改善箇所説明図

改善の内容

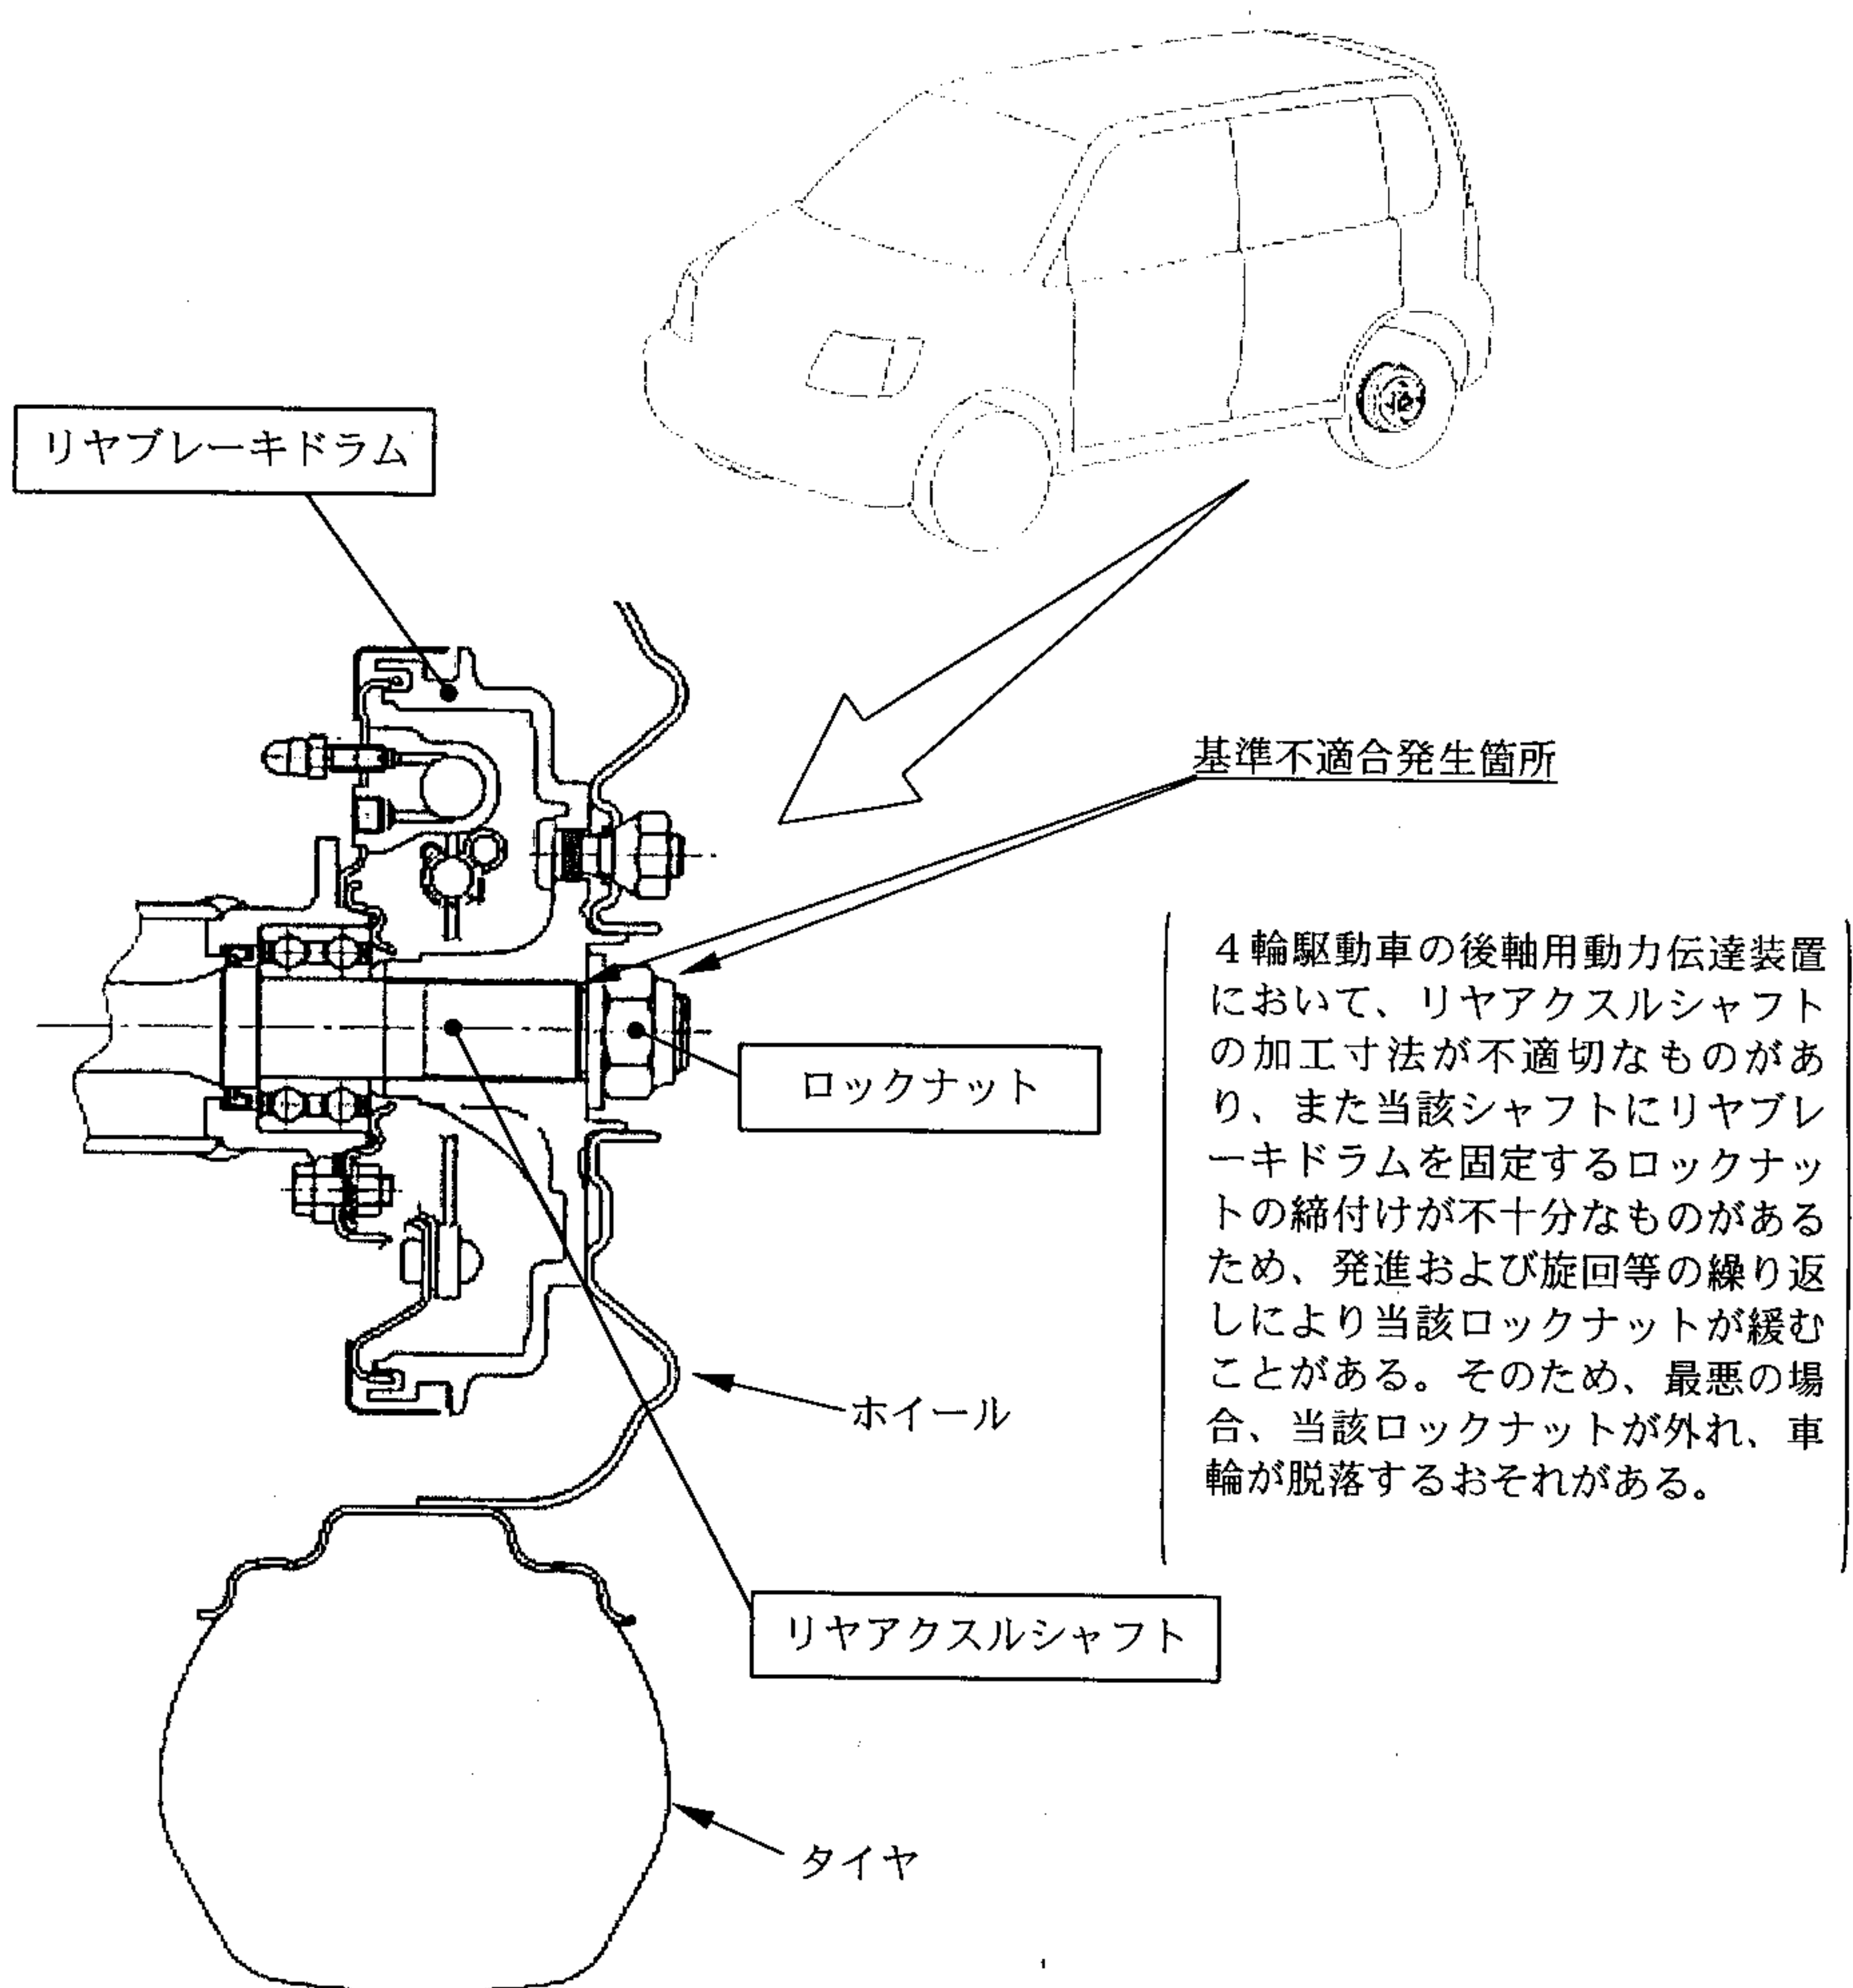
全車両、ロックナットの締付け状態およびリヤアクスルシャフト加工寸度を点検し、ロックナットに緩みのあるものはリヤアクスルシャフト一式、リヤブレーキドラム、およびロックナットを新品と交換する。ロックナットに緩みがなく、リヤアクスルシャフト加工寸度不良のものはリヤアクスルシャフト一式を良品におよびロックナットを新品に交換する。またロックナットに緩みがなく、リヤアクスルシャフト加工寸度が正常なものはロックナットを新品に交換する。

注： 内は交換部品を示す。

識別：助手席ドアのローワーヒンジ下側取付けボルト頭部に白色または黄色のペイントを塗布する。
